**EQUIPAMIENTO DE PLANTA DE PROCESAMIENTO DE PRODUCTOS CARNICOS
UBICADA EN EL CAMPUS DE LA UNIVERSIDAD NACIONAL DE AGRICULTURA**

**LICITACIÓN PÚBLICA NACIONAL POR LOTES
Nº LPN-02-EQUIPAMIENTO-UNA/PINPROS-2017**

RESPUESTAS Y ACLARACIONES No. 2

VISTA EN PLANTA

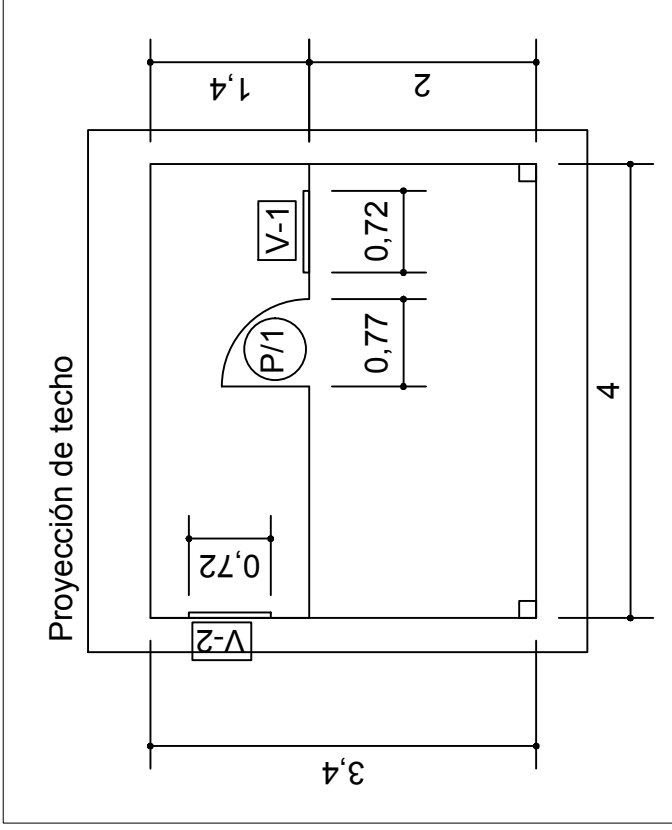
4	Los generadores, ¿deben de apornarse en la losa? Especificar si debemos de realizar esta labor.	R// El Contratista debe realizar el trabajo de instalación del generador, incluyendo las obras de anclaje a la losa de piso.
5	Como el generador es encapsulado y donde se quiere colocar es techado, debe realizarse una extensión a la tubería de escape para que el humo no quede encerrado dentro la misma caseta. Especificar esto por favor, para ver si se incluye la extensión del escape o no se realiza esta labor.	R// El Oferente debe considerar los costos de todo elemento o accesorio que de acuerdo al fabricante sean necesarios para el correcto funcionamiento del equipo. En este caso el generador se pretende colocar en el espacio abierto de la caseta existente (ver imágenes), el oferente debe analizar la mejor opción para el escape de los humos.
